Квартира №278 · расстановка розеток и выводов · план

высоты h — от чистого пола, мм · расстояния — от стены с окном или от угла · ред. 03.11.2026

Ведомость переносов и новых точек

к плану «Мебель, розетки, выключатели» застройщика

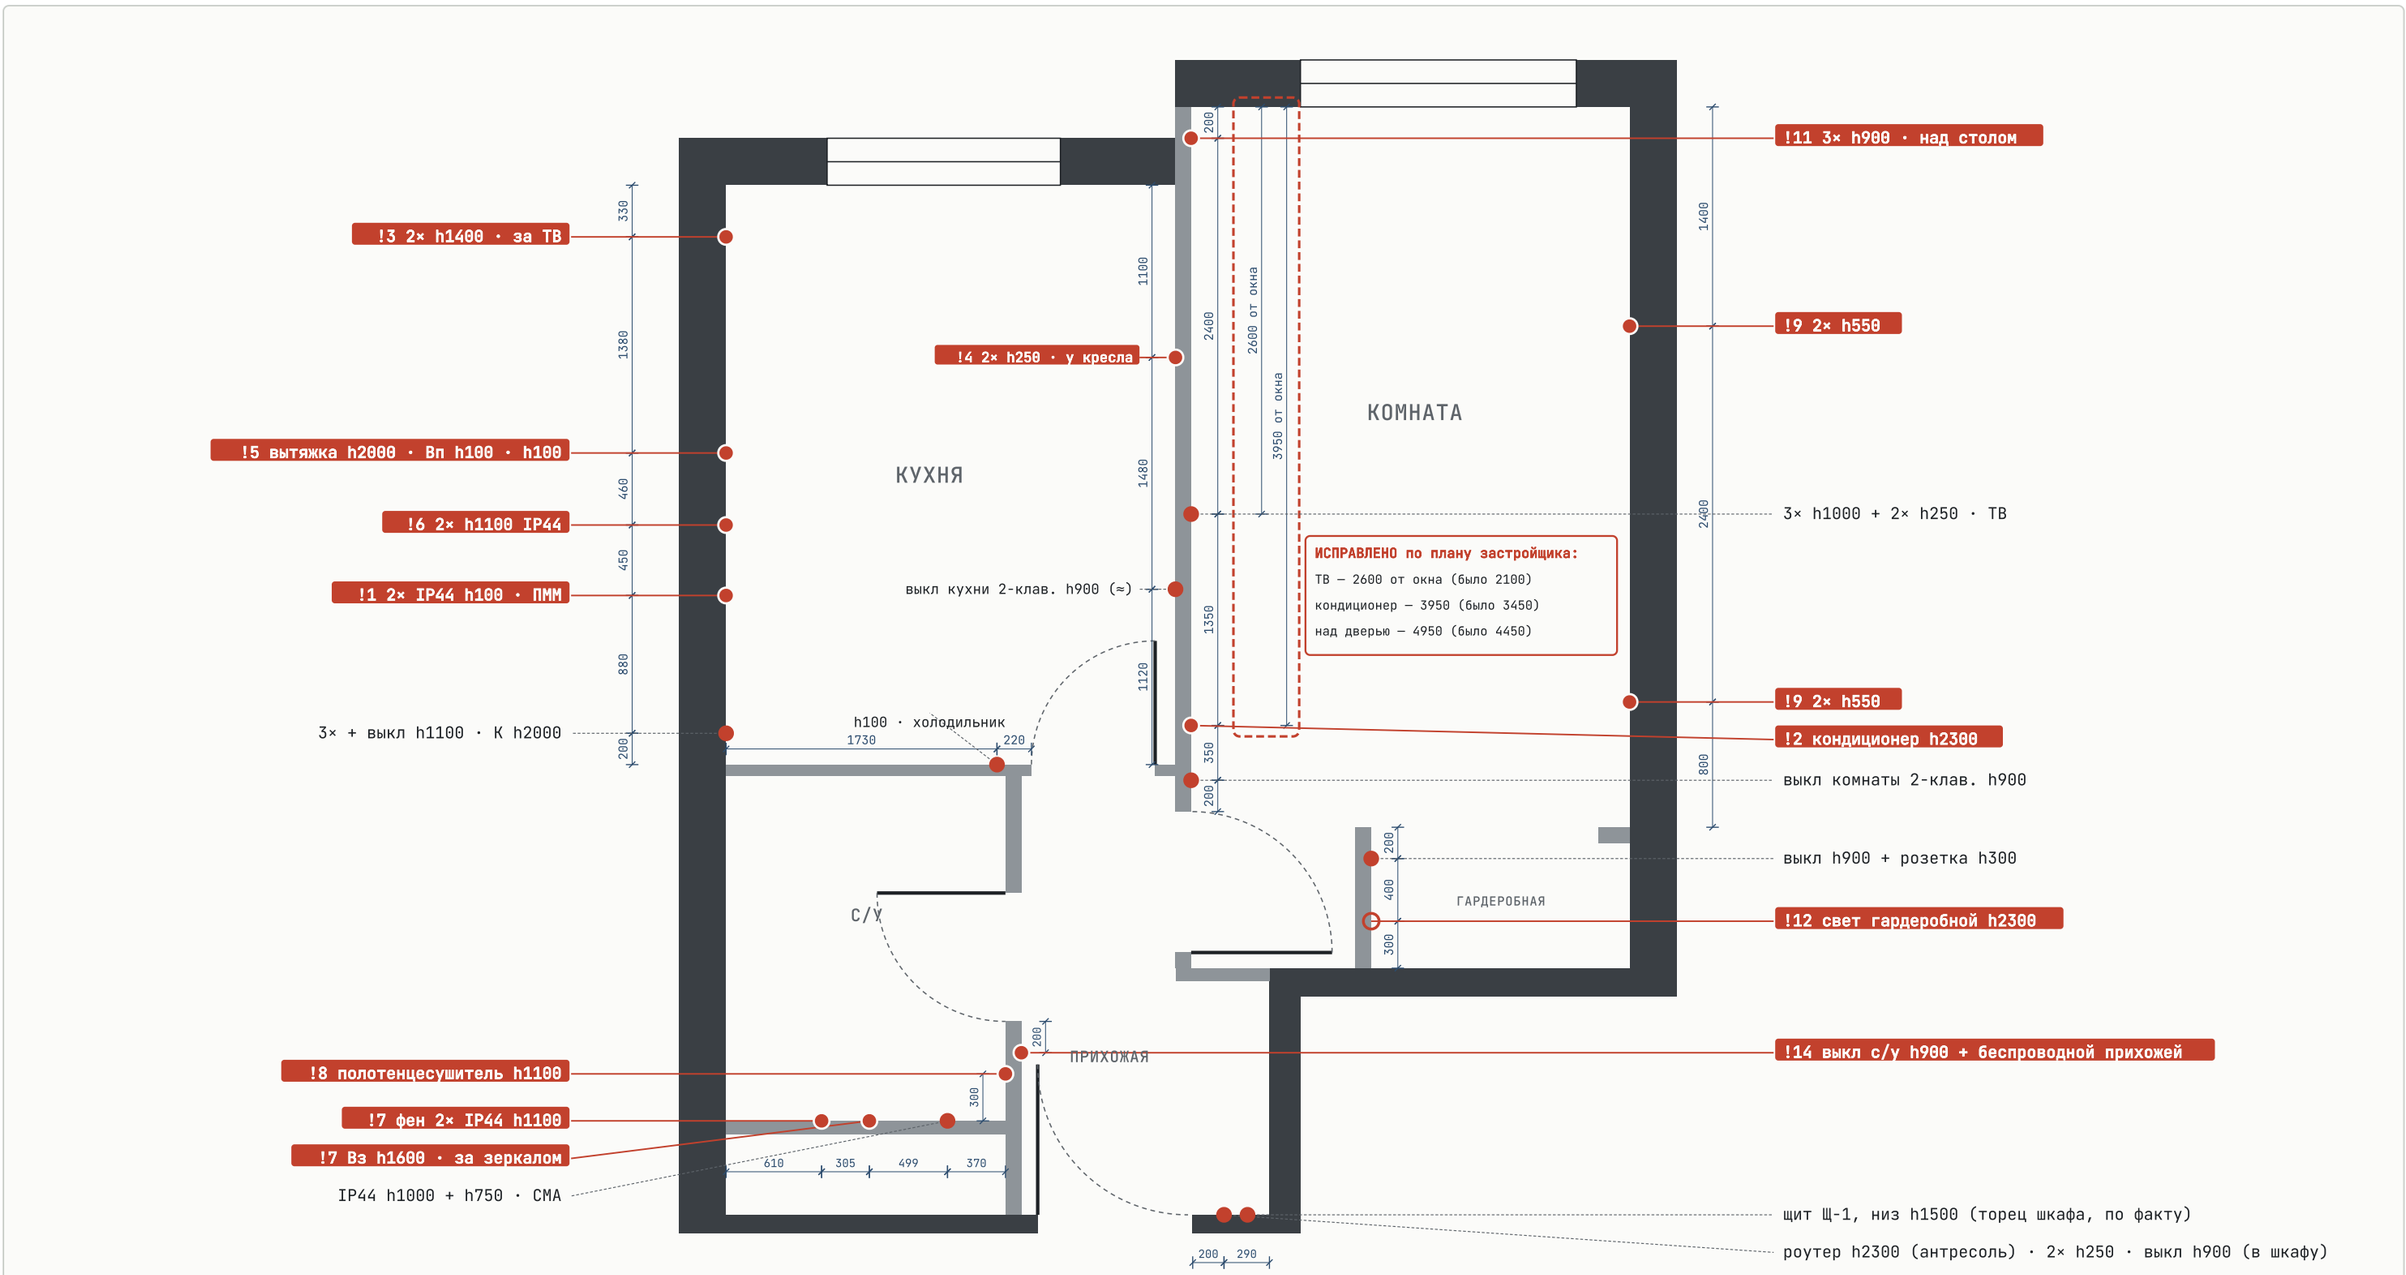
Красные точки — розетки/выводы по плану электрики. Красные плашки !1–!14 — переносы и новые точки (см. ведомость). Кольца и курсив «сюда:» — новое место. Подпись у каждой группы: количество × высота. **Интернет:** роутер в антресоли шкафа прихожей за белым фасадом, розетка h2300 застройщика без переноса (!13 отменён), кабель провайдера (LAN) заводится туда же. В ТВ-тумбе комнаты роутера нет.

Кухня

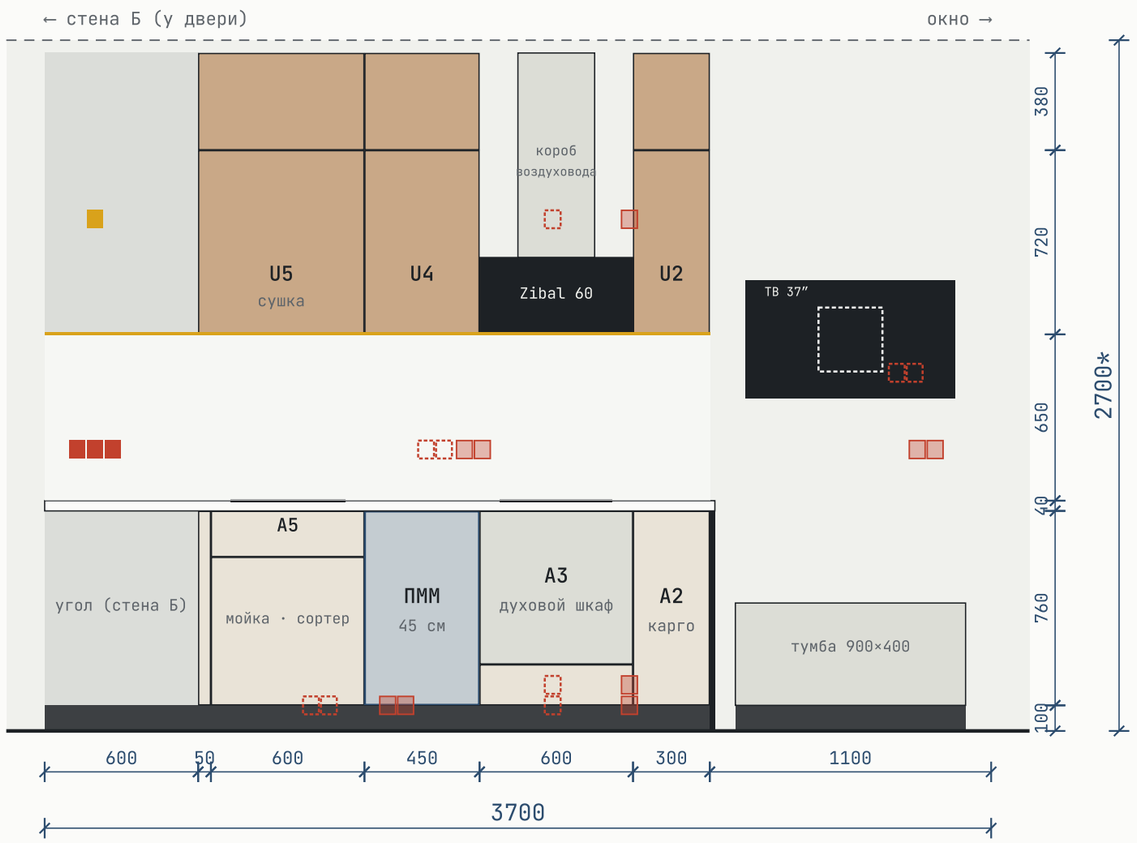
1. IP44 — это розетки под посудомойку (вторая — под фильтр или измельчитель). Сейчас они в 2320 мм, а ПММ стоит на 2000–2450, то есть розетки оказываются прямо за машиной. Встраиваемую ПММ задвигают вплотную к стене: вилка и шланги в розетку за ней не помещаются, а производители требуют, чтобы розетка была доступна, не за машиной. Сдвигаем на 2620 мм (+300): розетки попадают в соседнюю тумбу мойки, до них можно дотянуться, открыв ящик.

2. Пункт 2 — кондиционер в комнате, см. раздел «Комната».
3. Розетки под ТВ: 330 мм от окна, h=1400 — подъём ровно на 300, бесплатно. ТВ 37″ (820×460) висит на 1300–1760, центр 550 от окна. Розетки закрыты экраном и стоят сбоку от пластины кронштейна (425–675 от окна), поэтому кронштейн их не перекрывает. Коробку берём утопленную (ТВ-бокс). Кабель — с запасом +500 мм на вылет кронштейна. Сюда же нужен кабель ТВ/интернета — на плане его нет.

4. Розетки h=250 у кресла: с 1000 на 1100 мм от окна (+100), сразу за креслом-диваном 900.
5. Плита: все три вывода (вытяжка h=2000, Вп h=100, духовка h=100) сдвигаем на 300 мм к углу, центр 1710.

6. Розетки h=1100 над столешницей: с 2020 на 2170 мм (+150). Получается 170 мм до края плиты и 355 мм до чаши — ставим IP44 с крышкой. Тройная розетка в 3500 мм остаётся на месте: она теперь над угловой столешницей, в 525 мм от мойки.

Коробки под ТВ — утопленные (ТВ-бокс), чтобы ТВ висел ровно к стене. Розетки у мойки и ПММ — IP44. ТВ в комнате — тройная h1000 за экраном (по плану застройщика), пара h250 под тумбой без переноса.

Кухня · развёртки стен с розетками

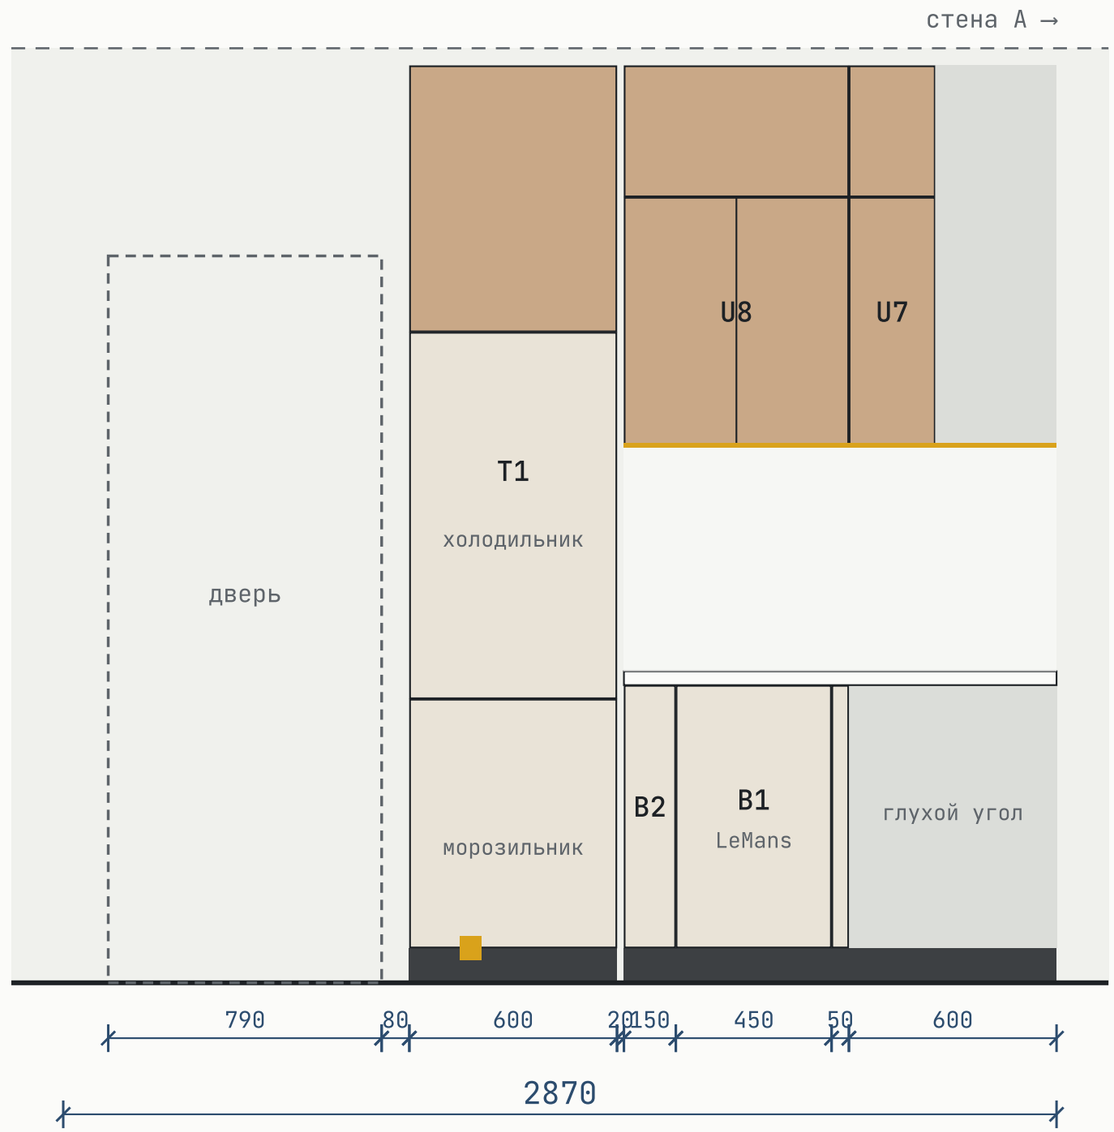
перечёркнутые — старое место, пунктир — новое

САНУЗЕЛ — СТЕНА НАПРОТИВ ВАННЫ

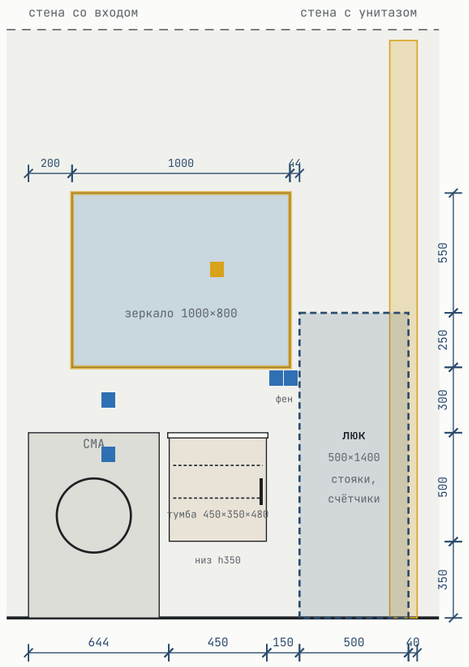
8	Санузел	Вывод полотенцесушителя (П)	стена напротив ванны, за стиральной машиной, h1000	стена со входом (где дверь в санузел), 300 от угла, h1100	≈700, на другую стену	нет (можно не делать)
9	Комната	2× розетки у дивана, обе группы	h250	h550	+300 по высоте	да
10	Комната	2× розетки под ТВ (нижние)	2600 от окна, h250 [исправлено, было 2100]	не переносим — остаются на месте, их закрывает подвесная тумба (низ h300)	—	—
11	Комната	3× розетки у рабочего стола	200 от окна, h250 (под столом)	то же место, h900 — над столешницей (стол 750)	+650 по высоте	нет (больше 300)
12	Гардеробная	НОВАЯ ТОЧКА: вывод под подсветку (220 В к блоку питания LED)	— (на плане есть только выключатель h900 внутри гардеробной)	стена-перегородка внутри гардеробной, под верхней полкой колонны: 300 мм от задней стены, h2300 — ниже шины системы (h2400) и с запасом до потолка. Питание — через выключатель h900	новая точка	нет: отдельная линия от выключателя

ПРИХОЖАЯ — ШКАФ БЕЗ ДВЕРЕЙ (РОЗЕТКИ ВНУТРИ)

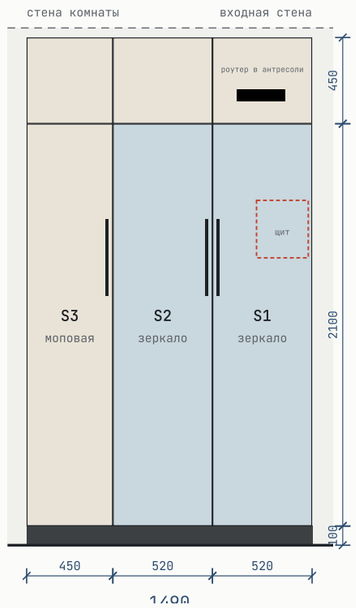
13	Прихожая	Розетка под роутер + ввод интернет-кабеля	входная стена, h2300 — внутри антресоли шкафа	не переносим: обе двери шкафа зеркальные, роутер ставим в антресоль за белым фасадом, розетка h2300 как у застройщика; кабель провайдера заводим сюда же	—	—
14	Прихожая	Выключатель света прихожей	входная стена, h900 — теперь внутри шкафа	беспроводной кинетический выключатель на стене у двери санузла, h900, в одной рамке с выключателем с/у; приёмник — в старую коробку (провод остаётся) или в светильник	без работ застройщика	да
